**ENQUÊTE PUBLIQUE
RELATIVE AU DÉFRICHEMENT ET À LA CRÉATION D'UNE
CENTRALE PHOTOVOLTAÏQUE AU SOL DANS LE CADRE
D'UN PROJET AGRIVOLTAÏQUE SITUÉ AU LIEUDIT
« POMMERIEUX » SUR LA COMMUNE DE NOUAN LE
FUZELIER**

PROCÈS-VERBAL DE SYNTHÈSE DES OBSERVATIONS

**Yves Corbel
Commissaire-enquêteur**

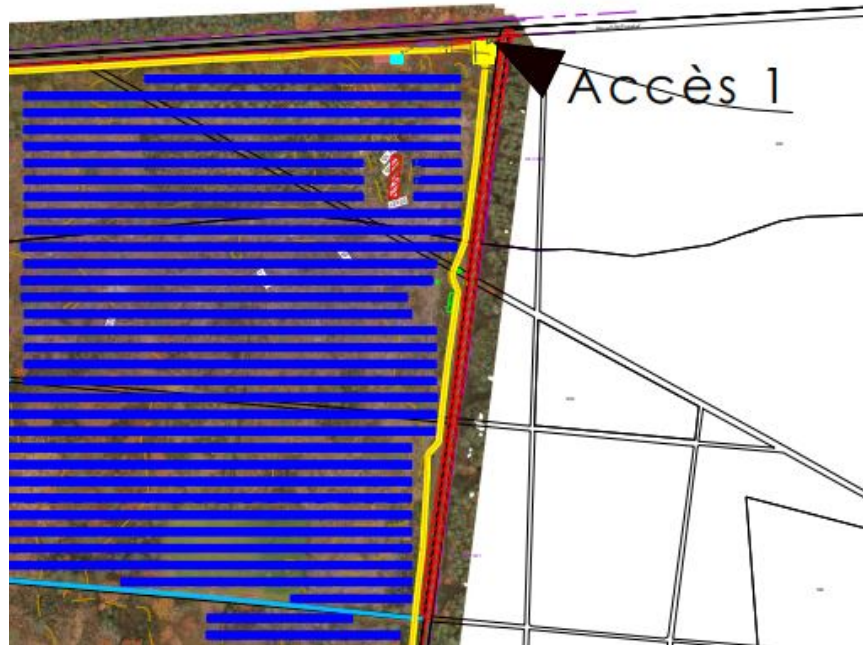
Le plan de masse joint à la demande de permis de construire reproduit une clôture sur tout le long de la limite Est du projet (de l'extrême Nord à l'extrême Sud) (voir extrait du plan reproduit ci-après).

Or, cette clôture appartient à mes clients et est implantée à 1 mètre de la limite séparative.

Ainsi, la société porteuse du projet intègre frauduleusement à son projet une clôture qui ne lui appartient pas et prévoit la réalisation d'une voie le long de cette clôture, soit en partie sur la propriété de mes clients.

Le projet doit être revu pour respecter les limites parcellaires matérialisées par les bornes.

Il suffit en effet d'observer le plan de masse joint à la demande de permis de construire (reproduit partiellement ci-dessus) et les différents plans rapprochés qui l'accompagnent pour constater que les tables seront implantées directement au droit de la « voie périphérique » entourant le projet et qui présente seulement 4 mètres de large.

De la même manière, le projet prévoit l'implantation de plusieurs postes de transformations à proximité immédiate (environ 4 mètres) de la propriété des consorts HURSIN. Un poste de livraison doit également être implanté à niveau de l'entrée Nord à seulement 16 m de la clôture leur appartenant.

C'est pourquoi, il est impératif que le projet soit revu pour déplacer les tables photovoltaïques et les postes de transformation/livraison à une distance **d'au moins 50 mètres** des limites de la propriété des consorts HURSIN.
